Rapport de l'Inspection des installations classées

Visite d'inspection du 17/06/2025

GUINTOLI

- GUINTOLI
- carrière située aux lieux-dits « Mas de Leuze » et « Boussard » Saint Martin de Crau
- Code AIOT : 0006401326
- Régime : Autorisation
- Statut Seveso : Non Seveso
- IED : Non

Figure 19 : Schéma conceptuel de la partie Est de la carrière restant à exploiter et remblayer partiellement (les échelles ne sont pas respectées : échelle verticale = 3x échelle horizontale)

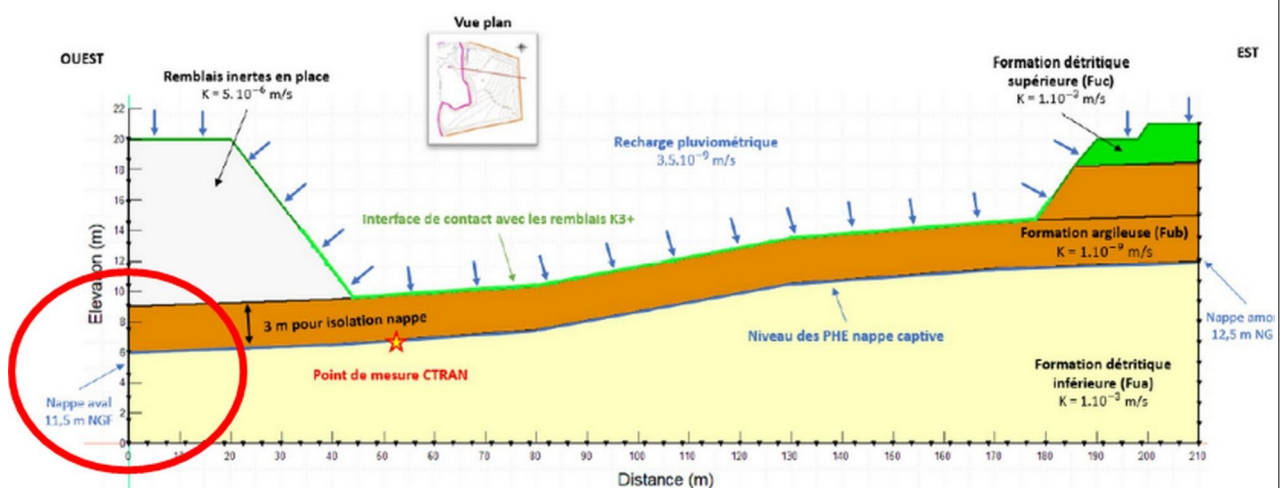
Le dossier comporte donc des incohérences entre, d'une part, les hauteurs des plus hautes eaux (PHE) de la nappe de la Crau relevées sur les piézomètres du site (comprises en moyenne entre 11,5 et 12,5 mNGF) et, d'autre part, les données intégrées au schéma conceptuel de l'étude hydrodispersive, qui situe le niveau des PHE à 6 mNGF sur la partie ouest de la zone en cours d'exploitation (zone cerclée de rouge ci-dessus). Ces incohérences ne permettent pas de démontrer que les déchets seraient stockés en dehors des zones en contact avec les eaux de la nappe de la Crau et semblent remettre en cause les résultats de la modélisation hydrodispersive effectuée.

- corriger son dossier, afin de mettre en cohérence les côtes des PHE observées et les données intégrées au schéma conceptuel ;
- justifier de l'épaisseur d'argile résiduelle au niveau des terrains devant accueillir des déchets dits K3+
- d'apporter des justifications complémentaires, afin de démontrer que des hauteurs d'eau relevées sur les piézomètres, nettement supérieures aux côtes de fond de fouille des zones

terrassées, ne témoignent pas d'une mise en contact des eaux de la nappe captive de la Crau avec les eaux de surface, à l'origine des plans d'eau observés sur le site.

- le dossier d'Antéa sera revu sous un délai de 4 mois ;
- le plan de situation à fin 2022, corrélé avec le plan de niveau de base d'exploitation, permet de visualiser la conformité de l'arrêté préfectoral ;
- les relevés de hauteurs d'eau dans les piézomètres traduisent le niveau d'équilibre piézométrique de la nappe de la Crau et non le niveau physique de cette nappe. Une réponse détaillée sera apportée sous 4 mois.

Par courrier du 12/02/2025, l'exploitant a transmis une mise à jour de l'étude Antéa, à travers laquelle le bureau d'études confirme les données du modèle et précise que les hauteurs d'eau prises en compte (11,5 à 12,5 mNGF) sont liées à la mise sous pression de la nappe captive, piégée sous l'épaisseur d'argile très peu perméable au droit de la carrière.
